「放射性廃棄物処理場における 設計及び工事の計画の認可申請（その9）」

【第2回審査会合】

令和5年6月23日

国立研究開発法人日本原子力研究開発機構
原子力科学研究所 バックエンド技術部

減容処理棟 金属溶融設備のインターロック概略図

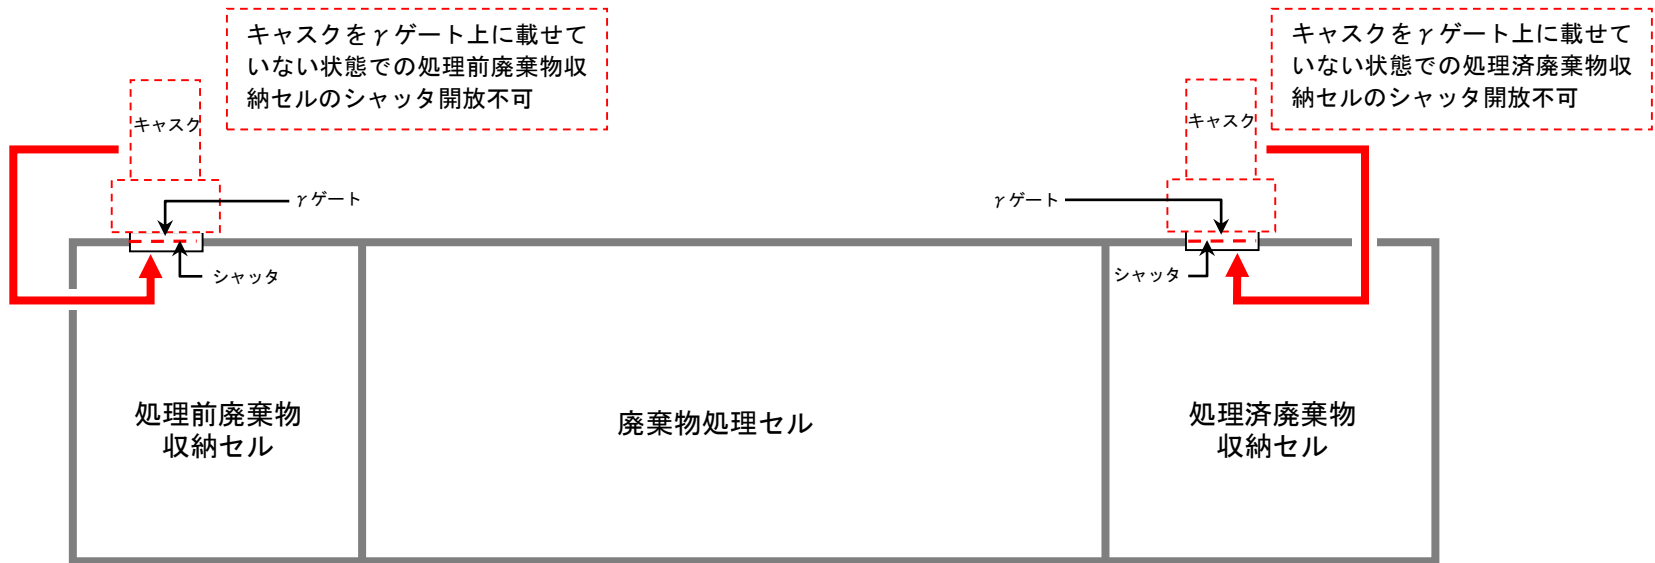
これらの装置については、第35条第1項第7号に適合するため、固体廃棄物処理設備・Ⅱは、誤操作によりγゲート上にキャスクを載せていない状態でγゲートを開放することがないようにインターロックを設ける。また、焼却処理設備、高圧圧縮装置、金属溶融設備及び焼却・溶融設備は、誤操作により投入器又は搬出入口の二重扉を同時に開放することがないようにインターロックを設けることにより、放射性廃棄物を廃棄する過程において放射性物質が散逸し難い設計とする。

金属溶融設備の溶融炉の圧力逃し弁の構造

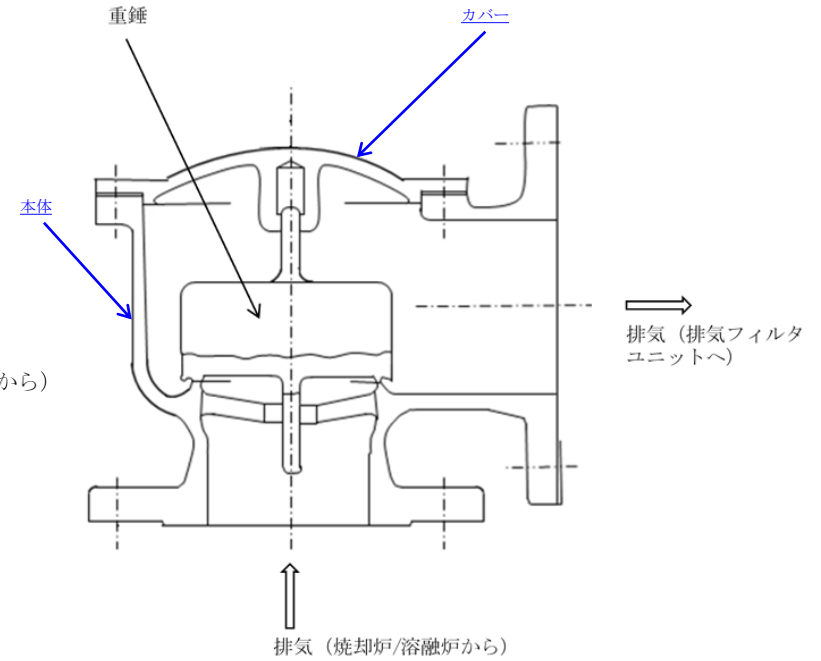
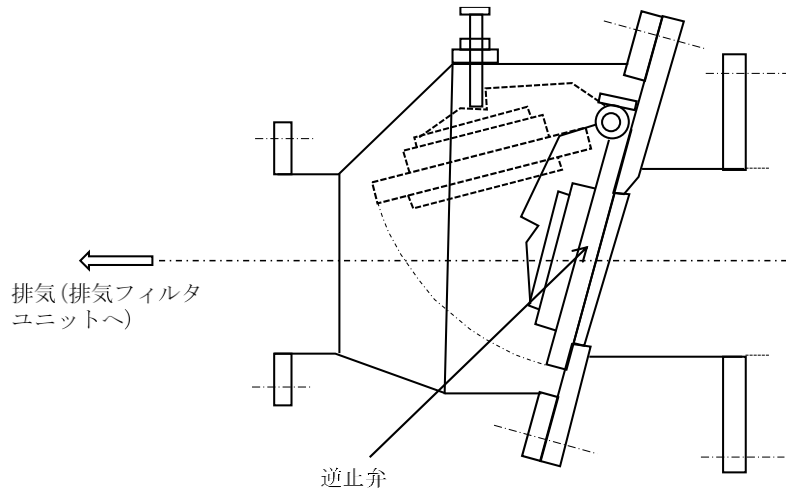
第12条第1項第1号に適合するため、金属溶融設備及び焼却・溶融設備に設ける圧力逃し弁は、高温環境下における炉内の圧力が異常に上昇した場合に圧力を逃す必要があるため、**運転中の炉内の雰囲気温度約500℃の高温環境下でも十分な強度を有し、処理中に発生するガス（SOx、NOx等の酸化物）に対する耐食性に優れた材料であるSUS304等のステンレス鋼**とすることにより、強度及び耐食性を確保する。

コメントNo.27

第13条に適合するため、金属溶融設備及び焼却・溶融設備は、処理運転中は系統内を負圧に維持している。炉内の圧力が正圧側に上昇した場合に、十分低い圧力の範囲（金属溶融設備：9.8kPa以下、焼却・溶融設備：4.9kPa±10%）で作動する圧力逃し弁を、各炉の上部に設けることにより、圧力の過度の上昇を適切に防止する設計とする。

図-9.3 保管室の金属製容器の配置方法

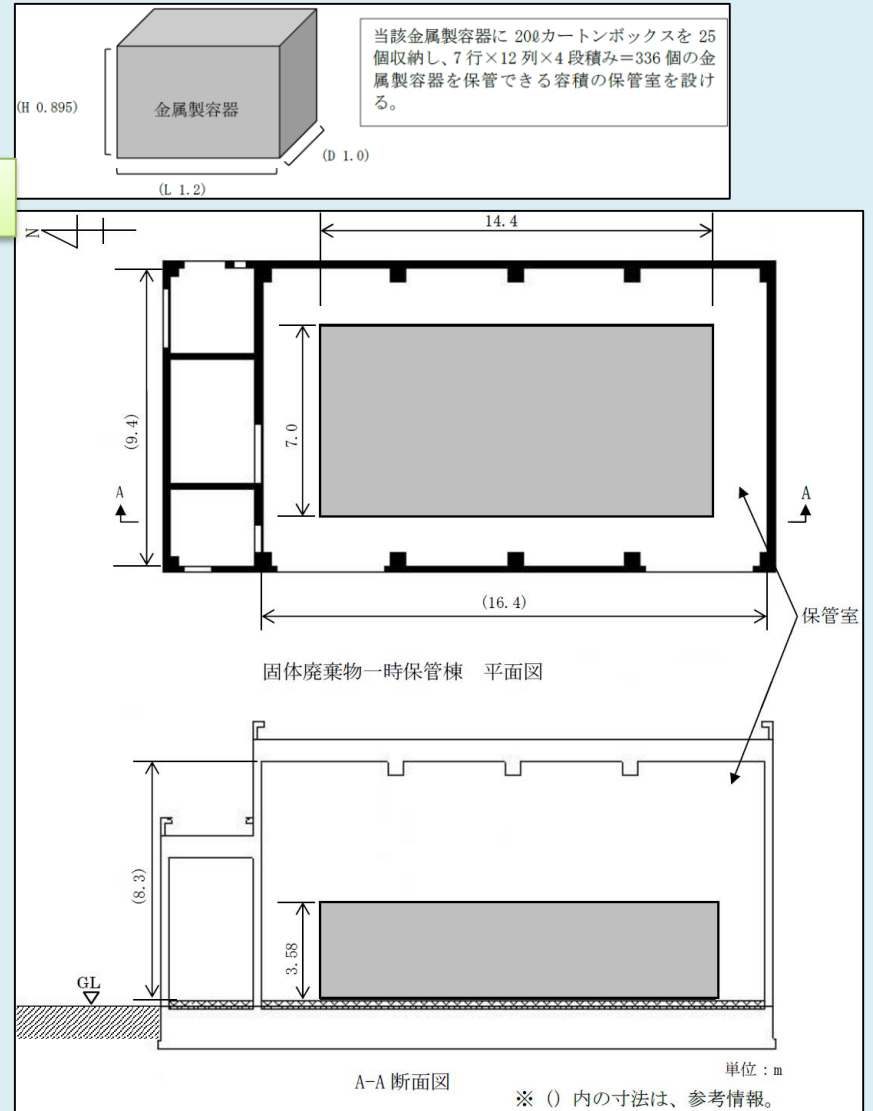
構造		鉄筋コンクリート造 地上1階 壁厚0.2m 耐震Cクラス	コメントNo.25
主要寸法	保管室内の 処理前廃棄物置場	短辺 : 7.0m以上 長辺 : 14.4m以上 高さ : 3.58m以上	
保管方法		金属製容器を7行×12列×4段積み（一部3段積み）とし合計320個保管する。 図-9.3のとおり
